Pismo: Dz. T.3441.2/2019

**Dotyczy : NR\_P.N./2/2019 - Przebudowa ulicy powiatowej Nr 2561B Wojska Polskiego w Augustowie. Ogłoszenie w BZP nr 567304-N-2019 z dnia 2019-07-04 r.**

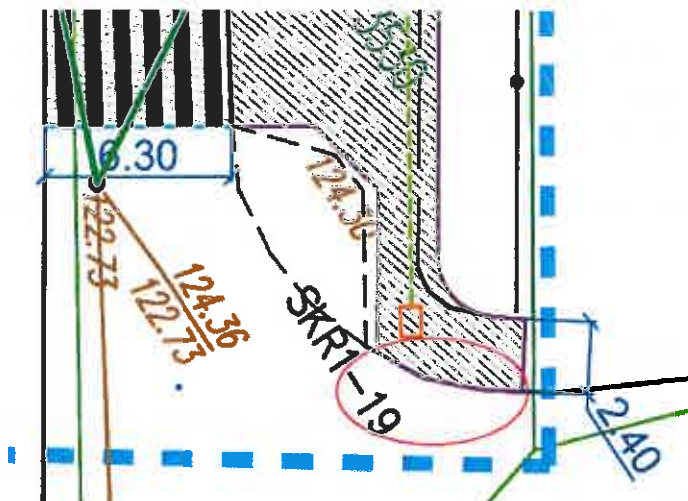
17. Zgodnie z przekrojem normalnym występuje poniższa warstwa w konstrukcji zatoki autobusowej.

38	Podbudowy z gruntu stabilizowanego cementem o $R_m=2,5$ Mpa grubości po zagęszczeniu 15cm Nr ST: D.04.04.01		
	Jezdnia z kostki kamiennej 143	m2	143
	Zatoki 512	m2	512
	razem	m2	655

Zwracamy się o dodanie zatoki autobusowej 79m<sup>2</sup>.

Odpowiedź: Powierzchnia zatoki autobusowej została dodana w pozycji nr 38 przedmiaru robót. Łączna ilość podbudowy z gruntu stabilizowanego cementem wynosi 734 m<sup>2</sup>.
